„Agrovoltaik an der B 303“ mit integriertem Grünordnungsplan

Gemeinde Ebersdorf b. Coburg

Zusammenfassende Erklärung zum Bebauungsplan gemäß § 10a BauGB

Zusammenfassende Erklärung vom: 28.11.2023

DGM 2017 mit Auffüllungsfläche (bis 1,5 m mächtig, ca. 3000 m², ca.2000 m³)

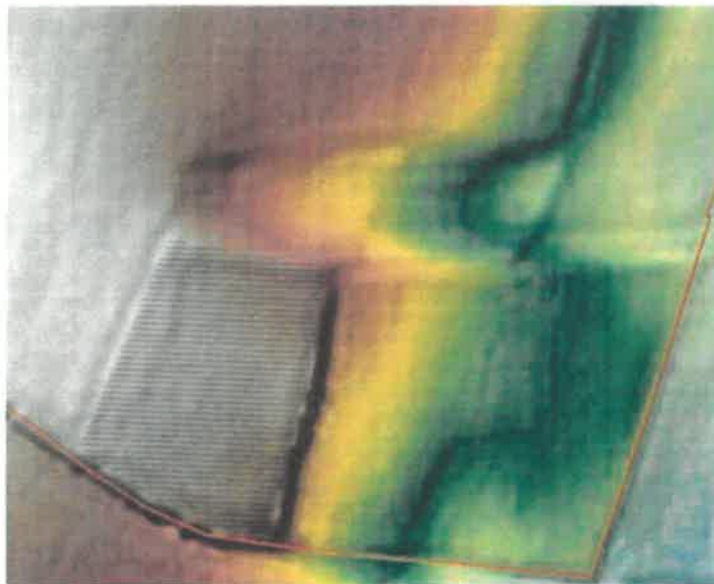
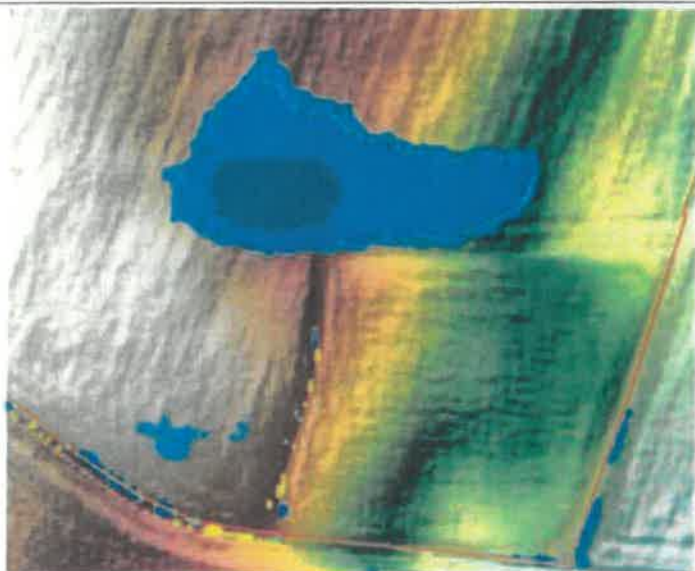
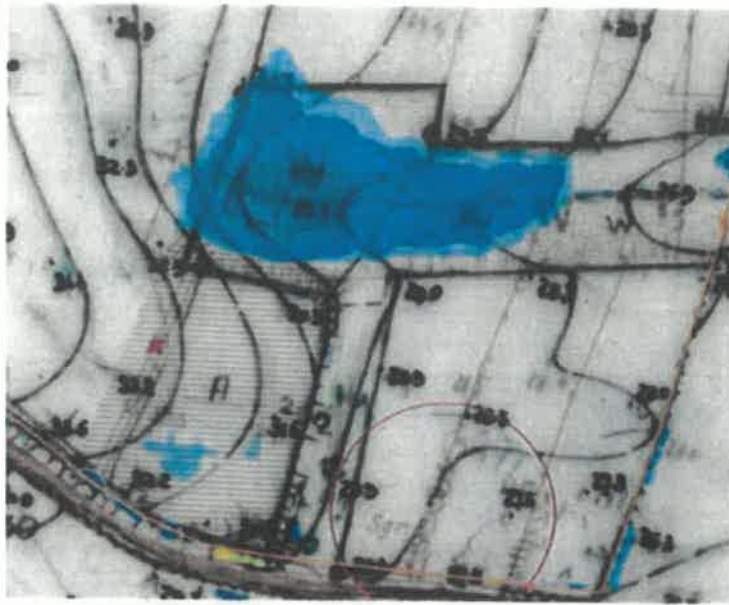
Anhand historischer Karten, DGM1 und Luftbildern wurde festgestellt, dass ältere Abgrabungen (Sandabbau), sowie ältere und neuere Auffüllungen vor allem im südöstlichen Planungsgebiet stattgefunden haben (siehe nachfolgende Abbildungen). Diese Bodenbewegungen verdienen besondere Aufmerksamkeit, da direkt südlich angrenzend eine ehemalige Müllkippe anschließt.

In den blau markierten Bereichen ist zu prüfen, ob eine baurechtliche Genehmigung für die Auffüllung vorliegt und Umweltbelange geprüft wurden. Laut historischer topographischer Karte lag hier eine zumindest zeitweise wasserführende Quelle vor. Dann wäre eventuell auch ein wasserrechtlicher Tatbestand gegeben. Wenn noch nicht vorhanden, ist der Nachweis zu führen, dass unbelastetes Material eingebaut wurde, das im durchwurzelbaren Bereich (hier bis 1,5 m Tiefe) 70% der Vorsorgewerte einhält. Zusätzlich soll in Abstimmung mit den zuständigen Behörden der Wirkungspfad Boden-Pflanze untersucht werden.

Ein Hinweis über den ordnungsgemäßen Umgang mit Altlasten wird in den Bebauungsplan, sowie den Umweltbericht aufgenommen.

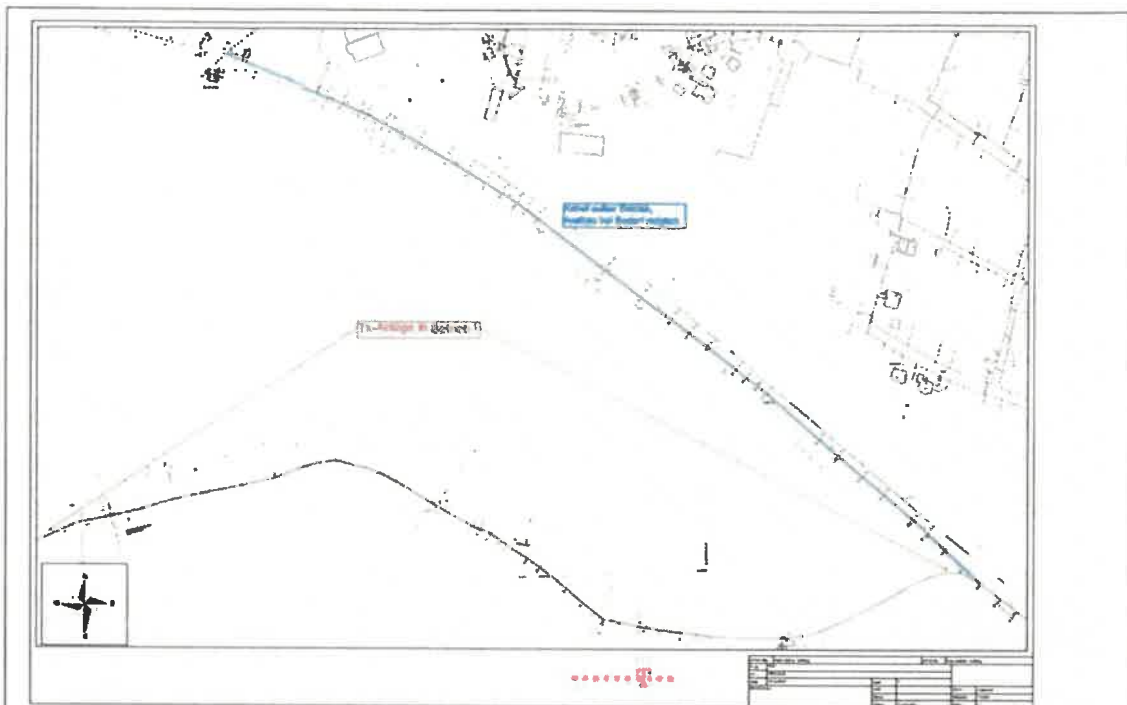
Am Rand des Planbereichs befinden sich hochwertige Telekommunikationsanlagen der Deutschen Telekom AG, die aus dem beigefügten Bestandsplan ersichtlich sind. Der Bestandsplan ist nur für Ihre Planungszwecke bestimmt und darf nicht an Dritte weitergegeben werden.

Diese Telekommunikationsanlagen sind sowohl in deren Bestand als auch in deren ungestörten Nutzung zu schützen.

Wir bitten Sie deshalb, Ihre Planungen im Detail so auszurichten und abzustimmen, dass keine Umliegungen, Änderungen bzw. Schutzmaßnahmen an unseren Anlagen erforderlich werden.

Im Planbereich befindet sich auch eine Telekommunikationsanlage der Deutschen Telekom AG, die nicht mehr in Betrieb ist. Diese ist im Lageplan blau markiert und kann bei Bedarf ausgebaut werden.

Laut aktuellem Planstand werden die Kommunikationsanlagen nicht beeinträchtigt. Sollten sich die Planung stark ändern wird der TÖB erneut beteiligt.

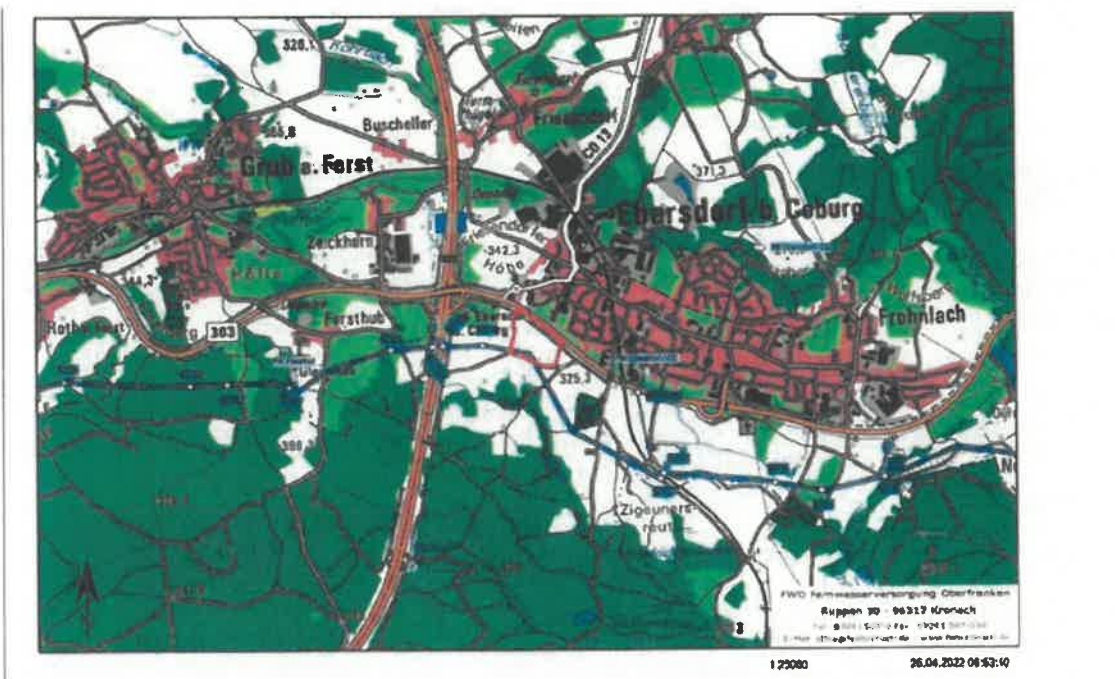
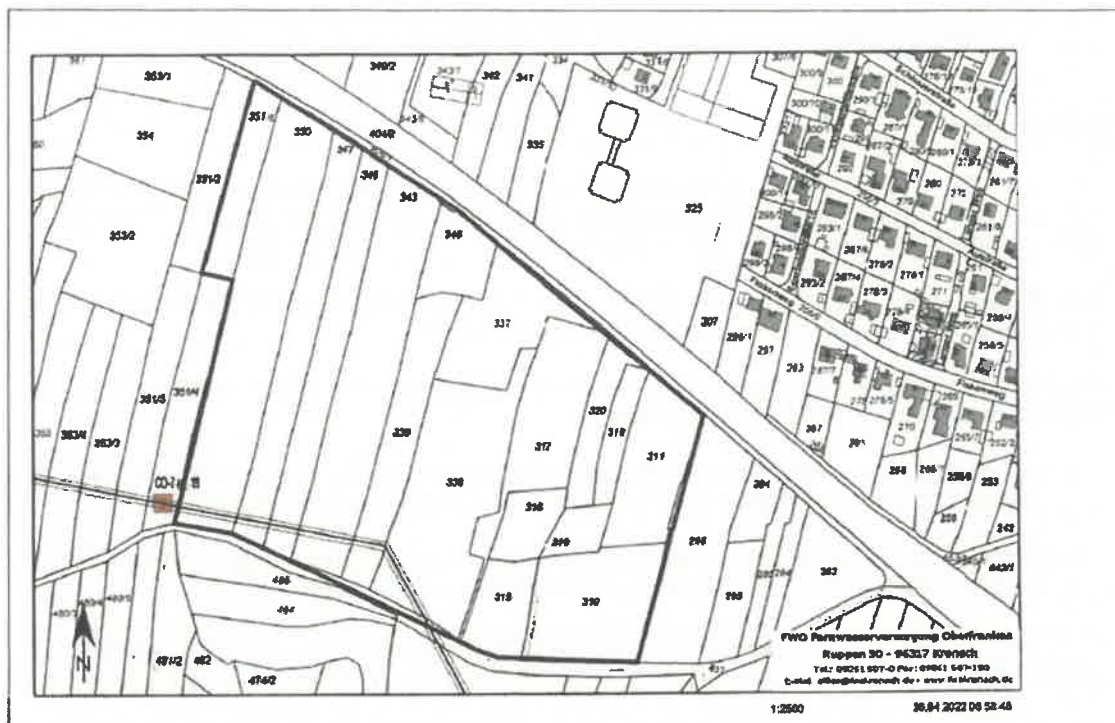
15.	Fernwasserversorgung Oberfranken, Kronach	26.04.2022
Stellungnahme		
<p>Anbei finden Sie unsere Planunterlagen für den Bereich: Ebersdorf b. Coburg.</p> <p>Wie aus den Unterlagen ersichtlich befindet sich hier die FWO-Leitung DN 600 GGG mit Steuerkabel. Bitte beachten Sie, dass unsere Planunterlagen nur als Vorabinformation für Ihre Planung gelten. Für eine genaue Lagebestimmung muss eine Einweisung von unserem Haus vor Ort erfolgen. Wir weisen darauf hin, dass die Anlagen der FWO durch Grunddienstbarkeiten dinglich gesichert sind. Die Außengrenzen des Schutzstreifens (3 m beidseitig von Rohrachse) werden bestimmt durch die Lage der Rohrleitung, deren Achse unter der Mittellinie des Schutzstreifens liegt. Auf dem Schutzstreifen dürfen keine Einwirkungen vorgenommen werden, die den Bestand oder Betrieb der Anlage beeinträchtigen oder gefährden.</p>

Der Gemeinderat nimmt die Stellungnahme der Fernwasserversorgung Oberfranken vom 26.04.2022 zur Kenntnis.

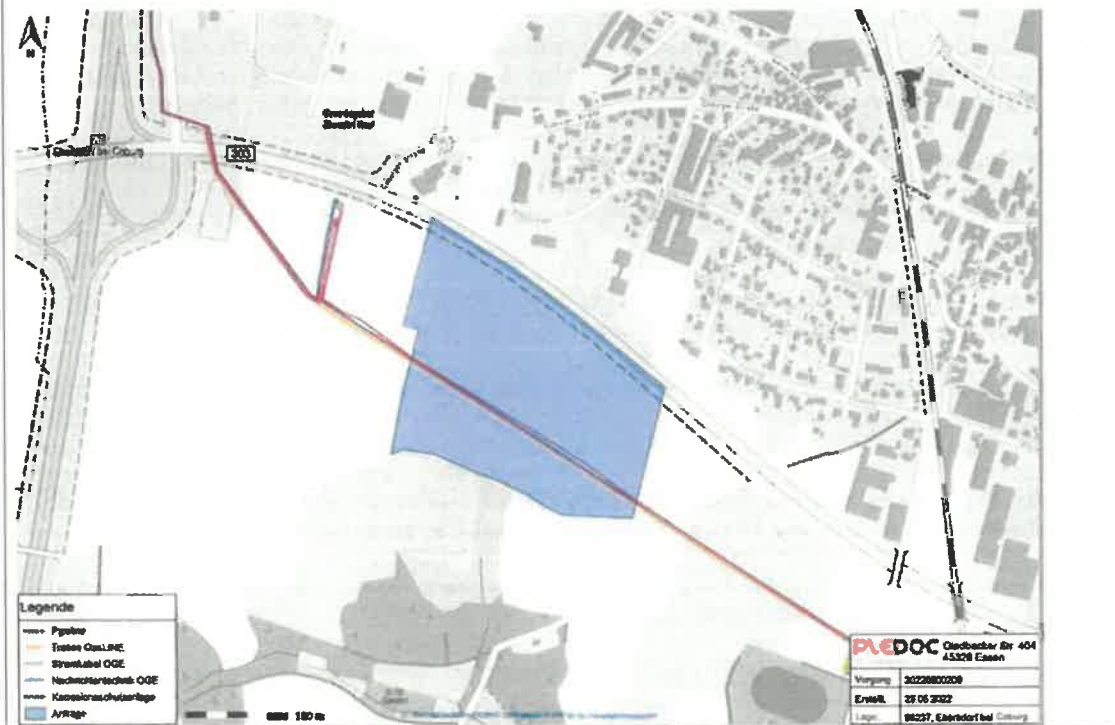
Gemäß Kap. 8.2 „Grenzabstände von Erdungsanlagen“ des DVGW-Arbeitsblattes GW-22 kann erst ab einem lichten Abstand von 10 m zwischen Rohrleitungsaußenwand und äußerstem Punkt des Erdungssystems des Energieversorgungssystems auf eine Prüfung der ohmschen Beeinflussung verzichtet werden. Sofern die Unterkonstruktion der Freilandanlage oder die Umzäunung mit ins Erdungssystem eingebunden wird, ist dies der äußerste Punkt des Erdungssystems.

Sollten die 10 m nicht eingehalten werden, ist demnach eine Prüfung der Beeinflussung (z. B. nach DIN EN 50522 (VDE 0101-2) Anhang L) erforderlich, welche vor Inbetriebnahme der MS-Station unter Beteiligung der OGE durchgeführt werden muss.

Um Planungssicherheit zu gewährleisten empfehlen wir eine Auspflockung der Leitungen durch den zuständigen Ansprechpartner der Open Grid Europe GmbH von der Betriebsstelle **Bamberg**. Die Absteckung vor Ort ist dann durch geeignete geodätische Methoden aufzumessen und bei weiteren Planungen zu berücksichtigen. Ansprechpartner ist **Herr Koch** oder dessen Vertreter, erreichbar unter der Rufnummer **0201 3642-73345**.

Eine Kennzeichnung der Versorgungsanlagen durch das Fachpersonal der Open Grid Europe GmbH wird vor Baubeginn veranlasst.
